ქ. თბილისში, გუდამაყრის ქუჩაზე, N4-ში (ნაკვეთი 04/022), შენობა N2-ის, სკოლის, სამშენებლო დოკუმენტის პროექტის არქიტექტურული ნაწილის შეფასების ანგარიში.

ექსპერტი - ნ. ჩაჩხიანი

ქ. თბილისში, მტკვრის მარცხენა სანაპიროზე, სერგეი ლაზოს მიმდებარედ, ლაზოს ქუჩა N1-ში, სასაწყობე შენობის სამშენებლო დოკუმენტის პროექტის არქიტექტურული ნაწილის შეფასების ანგარიში.

სურათი 2. გარე კედლის ცეცხლმედეგობისა და ღიობების ფართობის ანგარიშის სქემა 602 და 705.8 ცხრილების შესაბამისად, ხანძარსაწინააღმდეგო მანძილისა და ღიობის დაცვის ხარისხის მიხედვით

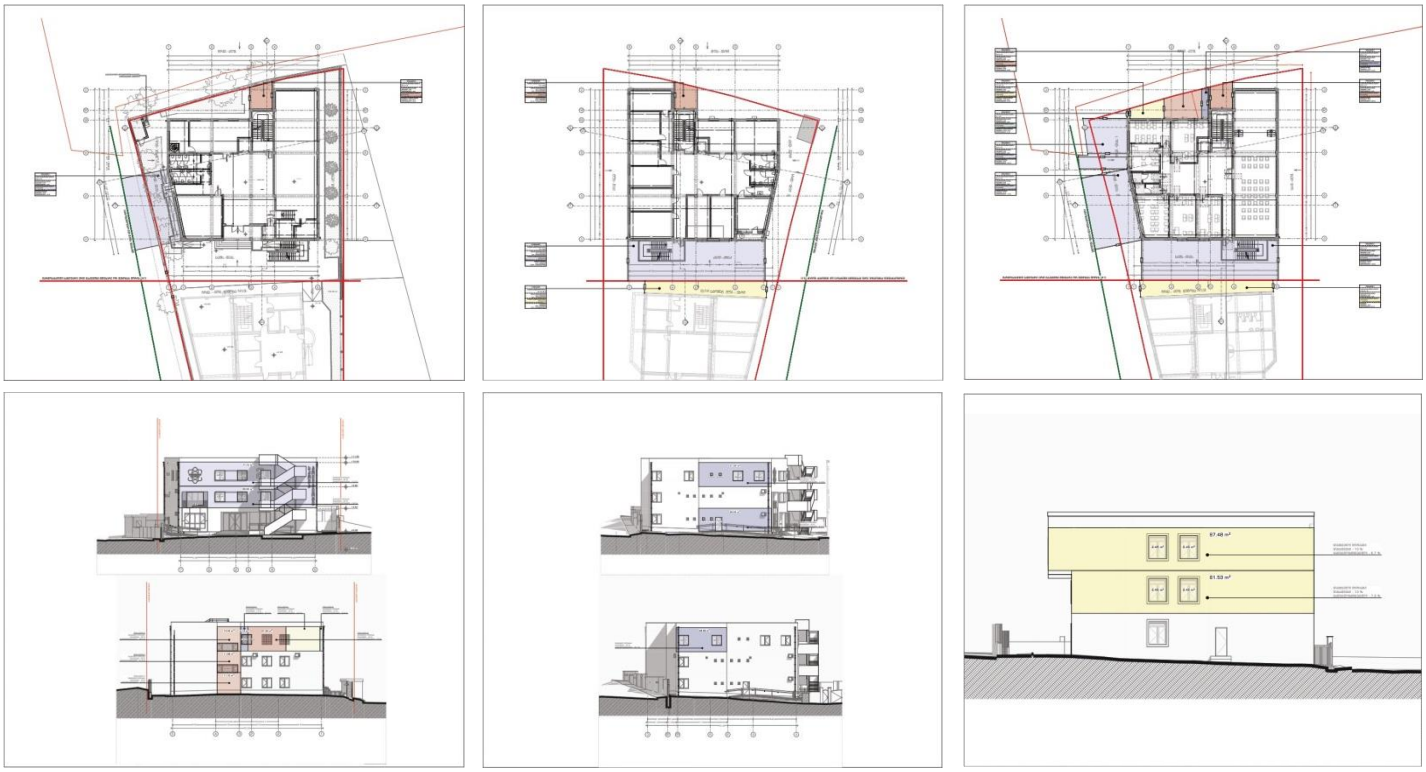
6.1. ფასადები სადაც ღიობებია გათვალისწინებული, წესების თანახმად სხვადასხვა ოდენობით იზღუდება ხანძარსაწინააღმდეგო მანძილის მიხედვით. ამ გარემოებების გათვალისწინებით, გარე კედლის ღიობების ფართობი ხანძარსაწინააღმდეგო მანძილისა და ღიობის დაცვის ხარისხის მიხედვით წესების შესაბამისად არის დაგეგმარებული (ცხრილი 705.8).

6.2. დაცულია წესების მოთხოვნები ღიობების შვეულ გამიჯვნასთან დაკავშირებით.

სურათი 2. კარის და გზა-კარის თავისუფალი სიგანე და მასთან მანევრირებისთვის საჭირო თავისუფალი სივრცეები.

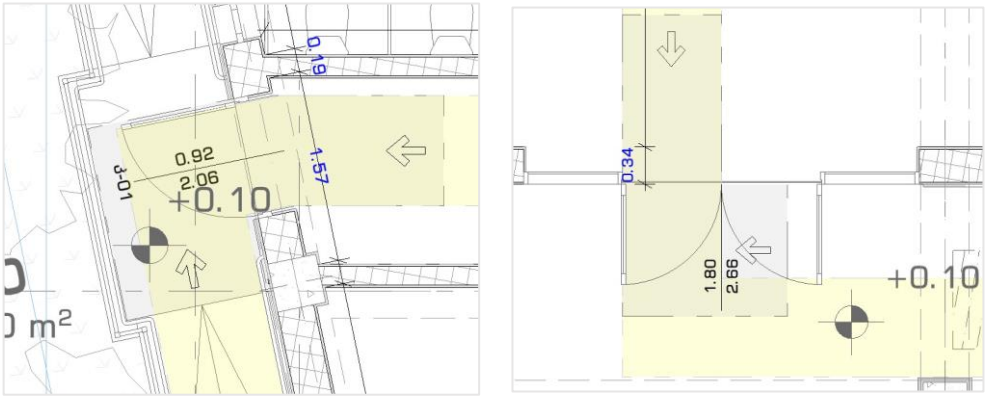
კარების და გზა-კარების თავისუფალი სიგანე არანაკლებ 820 მმ-ია. პროექტით გათვალისწინებულია კარებთან მანევრირებისთვის საჭირო თავისუფალი სივრცეები. მათი ზედაპირი არ არის 1:48-ზე მეტად დახრილი (იხ. სურათუი 3).

სურათი 3. დეტალები

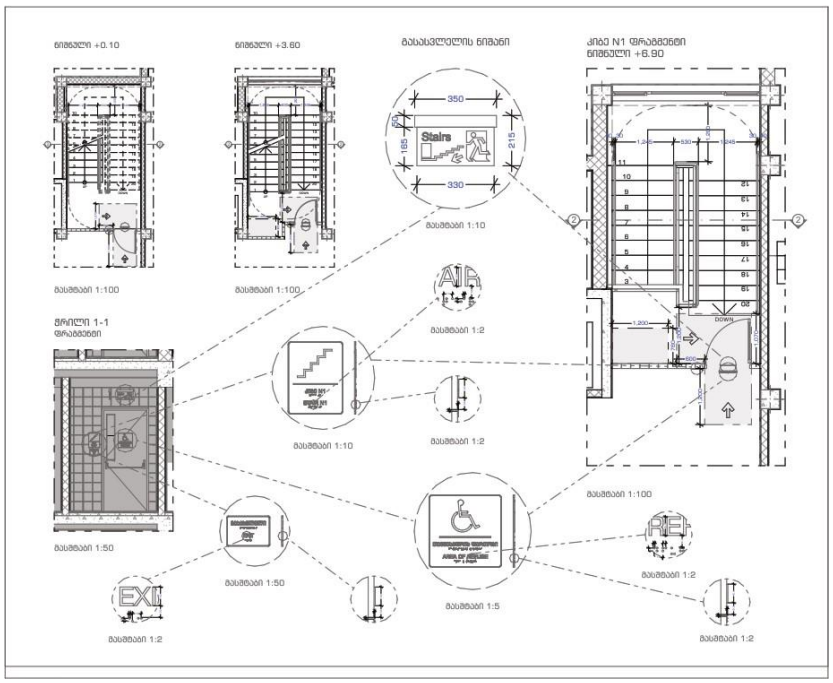
გზა-კიბეებისთვის დაცულია 504 ქვეთავის მოთხოვნები, კიბის საფეხურები ერთგვაროვანია, მათი სიღრმე არანაკლებ 280 მმ-ია, ხოლო სიმაღლე არაუმეტეს 180 მმ. (იხ. სურათი 4) პროექტით გათვალისწინებულია „გასასვლელის“ (განთავსებულია ყველა გასასვლელის გზა-კართან) და კიბის დონის ამოსაცნობი ამობურცული ნიშნები, რომლებზეც ასევე დატანილია ბრალის შრიფტი. როგორც შიგა, ისე გარე გასასვლელის გზა-კიბეებში შემავალ კარზე, განთვალისწინებულია თავშესაფრის ფართობის ნიშანი. (იხ. სურათი 4)

სურათი 4. მისაწვდომი ტუალეტის ოთახი.

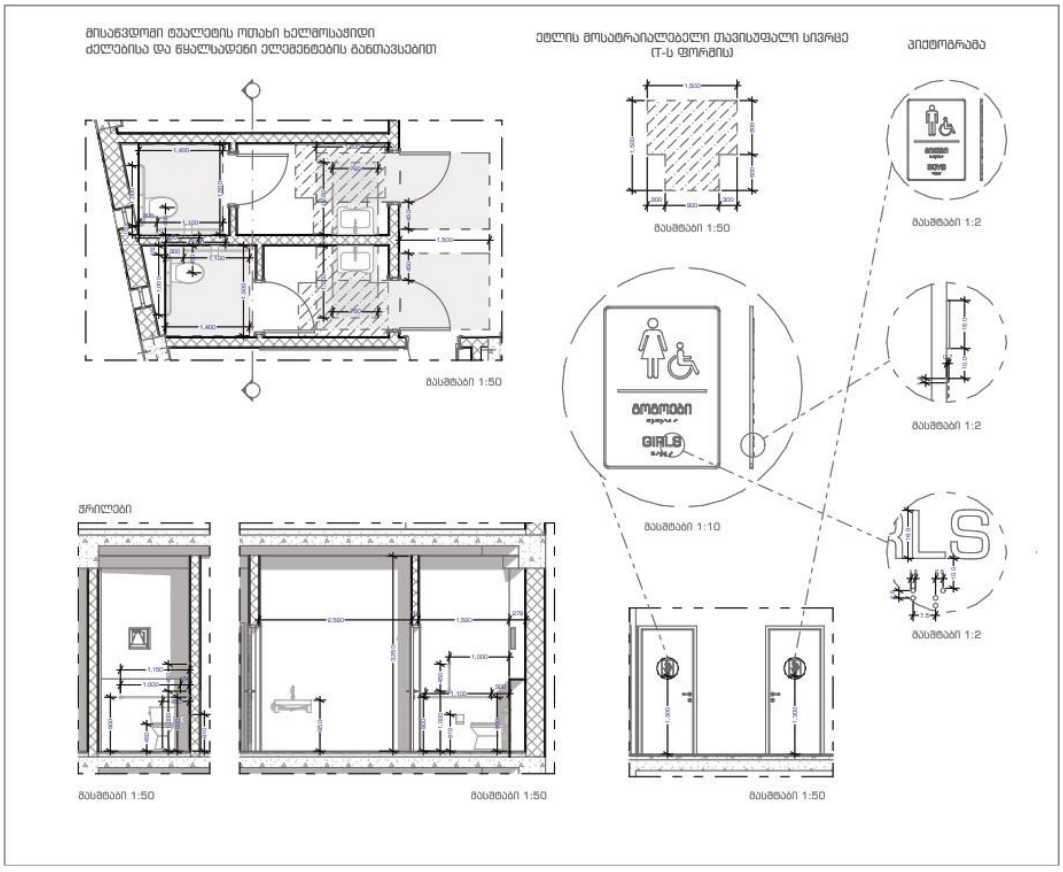
ტუალეტის ოთახებში გათვალისწინებულია T-ის ფორმის მოსატრიალებელი სივრცეები. კარი იღება ტუალეტის ოთახისა და ნაკვეთურების საპირისპირო მიმართულებით, შესაბამისად იგი არ იჭრება იატაკის თავისუფალ სივრცეში ან მოწყობილობასთან არსებულ თავისუფალ ფართობში (იხ.სურათი6).
